Замечания ДМ ЖК
МОСКОВСКИЙ парк поз.

3,4,6

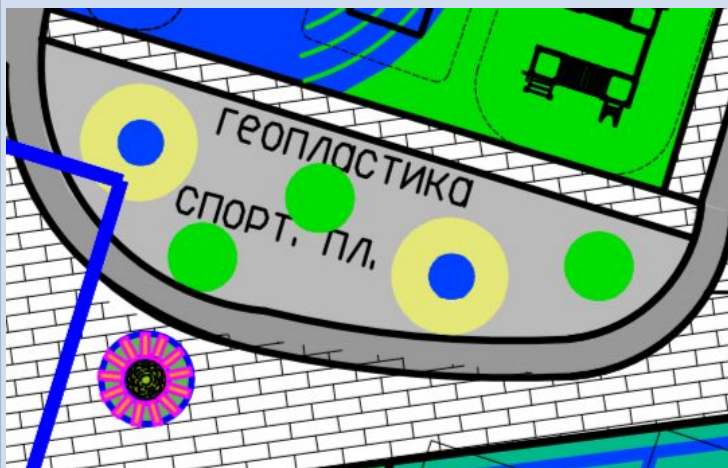
1. Во избежание травмобезопасности. Формировать рельеф геопластики необходимо с помощью насыпных материалов, а не с помощью бетона

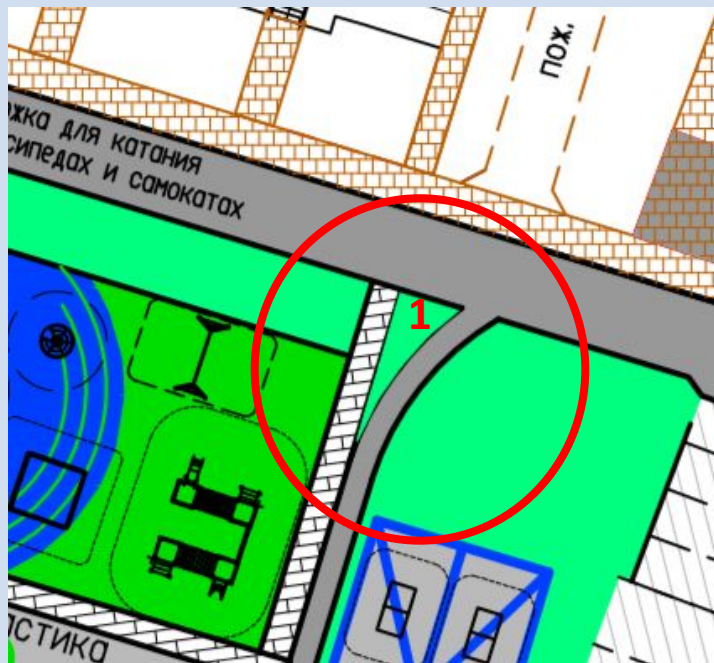
1. Указанный участок дорожки для катания на объекте прямой. В рабочей документации он скруглён.

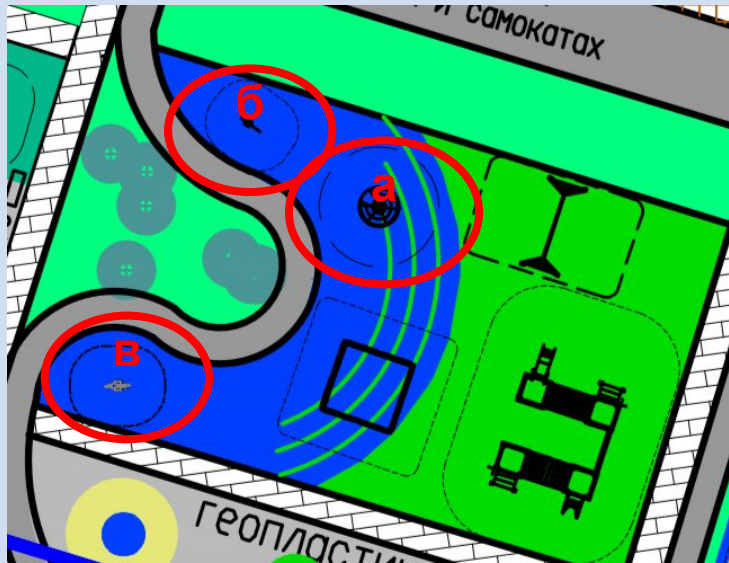
1. На указанной площадке отсутствуют следующие малые архитектурные формы а,б,в.

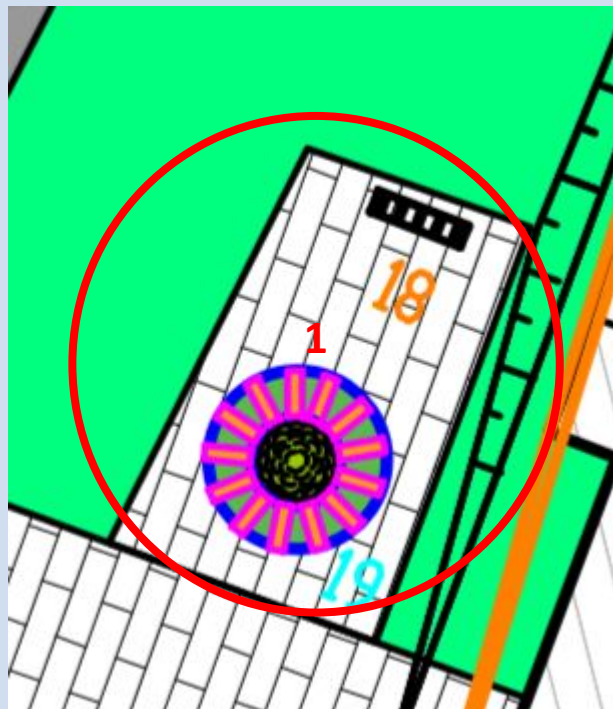
1. В указанном месте дорожка для катания на самокатах и велосипедах пересекает проезжую часть. Это может создать помехи для автомобилей и привести к ДТП. Предлагаю рассмотреть исключение указанного (2.) участка дорожки и заменить её на тротуар с мощением из бетонной плитки и добавить разметку пешеходного перехода.

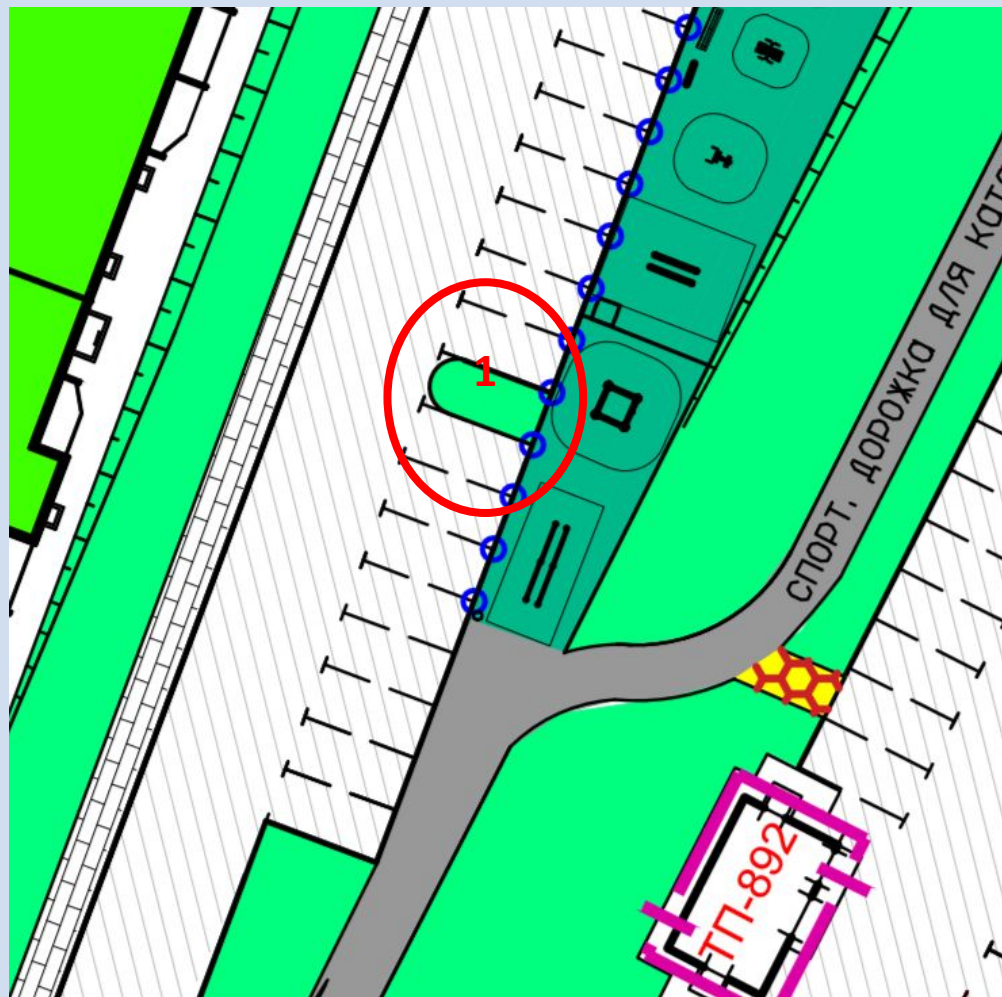
1. Указанный зелёный островок рекомендуется убрать.

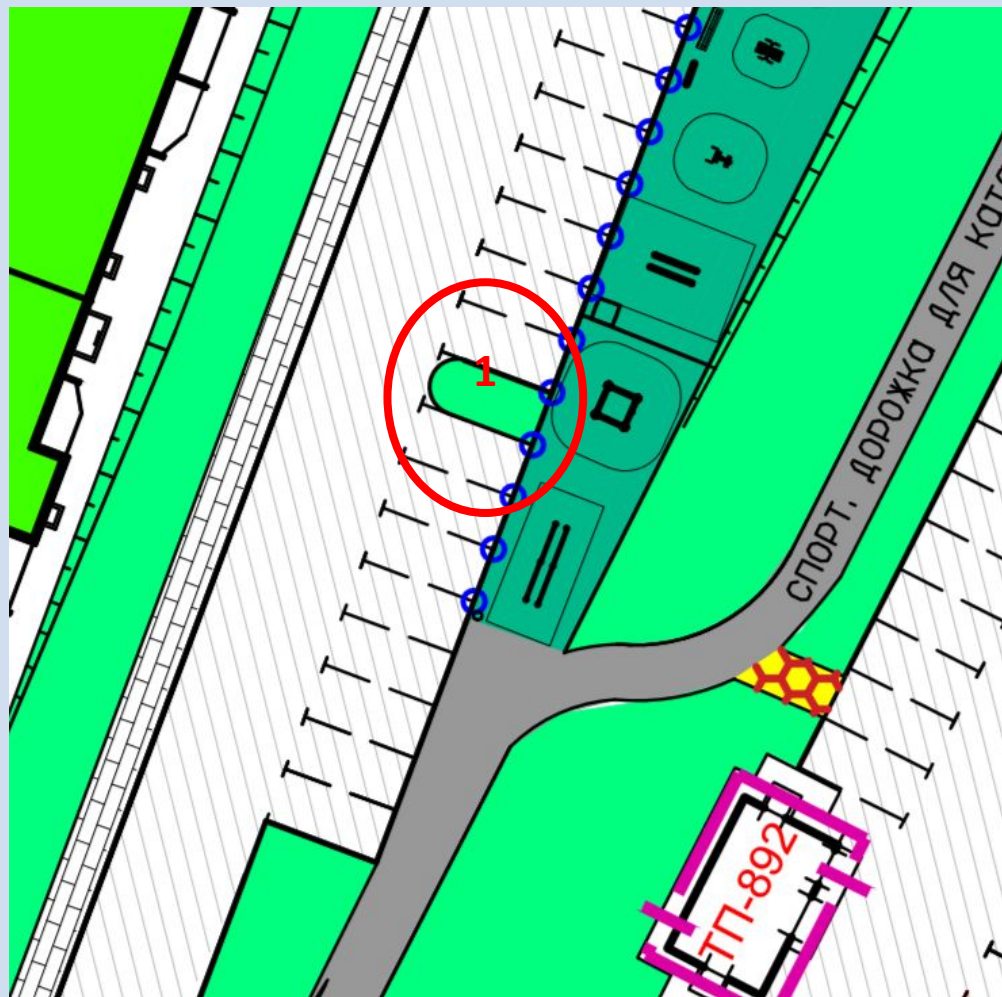
1. Указанный зелёный островок рекомендуется исключить из проекта.
